淀川水系流域委員会

畑委員の質問と河川管理者の回答に関して

天ヶ瀬ダム再開発・1, 500 m³/秒放流の問題点についての報告と要請

写真（1）喜撰橋から上流の景観・縮切堤と導水管

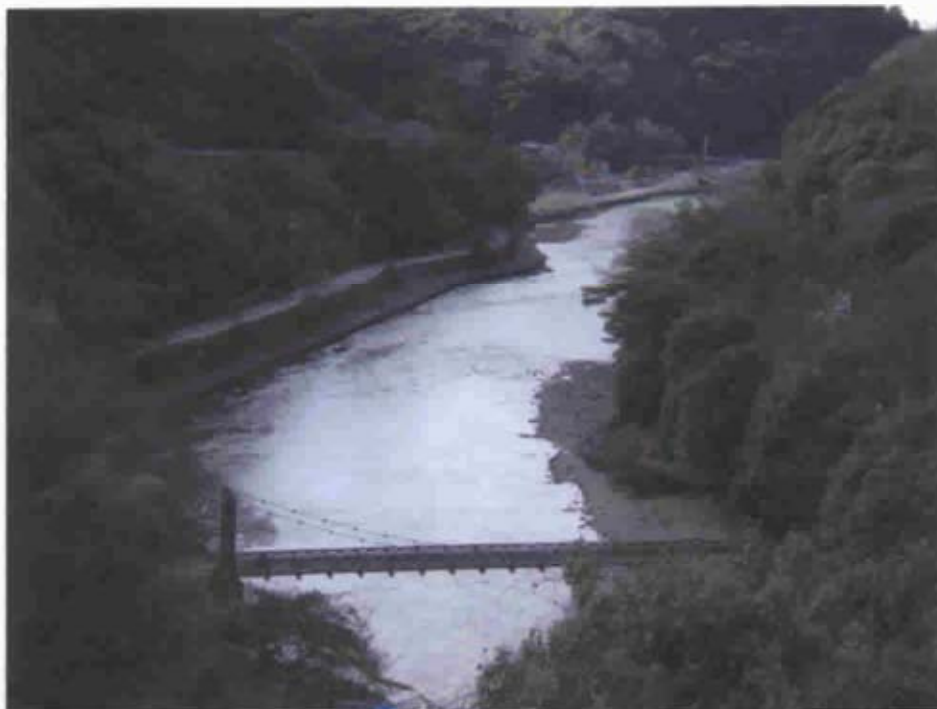
塔の島が石積みの縮切堤によって左岸とつながれ、喜撰橋から上流の景観は見るも無残な有様。塔の川は季節によって、水量が減少し、藻が繁殖し、時には悪臭で観光客から苦情が。
